## Palier de bras de suspension MEYLE

adapté aux modèles courants de VW / Audi / SEAT et Skoda

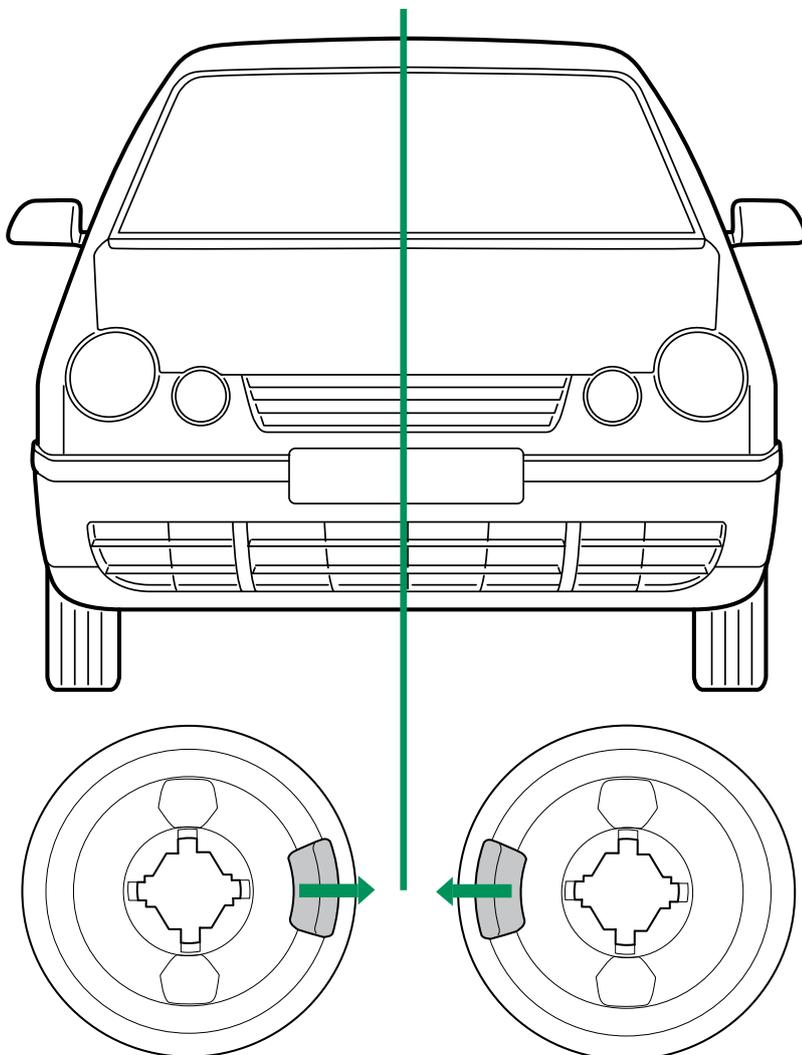
Anticipons! – Nous avons continué à améliorer notre palier de bras de suspension N° 100 710 0005/HD et la version renforcée reprise dans notre gamme sous le N° MEYLE 100 610 0027/HD. Le nouveau palier de bras de suspension est disponible dès maintenant et remplace l'ancienne version susmentionnée. Nous avons optimisé

les sections transversales critiques dans le caoutchouc dans le nouveau palier de bras de suspension MEYLE, analysé les causes de la formation des fissures et nous y avons remédié. Ainsi la durée de vie et la robustesse du palier ont été sensiblement augmentées.

Ancien: MEYLE N° 100 710 0005/HD  
[Réf N° 1K0 407 183 E]

Nouveau: MEYLE N° 100 610 0027/HD  
[Réf N° 1K0 407 183 E]

Pour bien positionner la douille, l'ergot en caoutchouc (gris) doit être orienté vers le centre du véhicule.

**Voir l'illustration!**
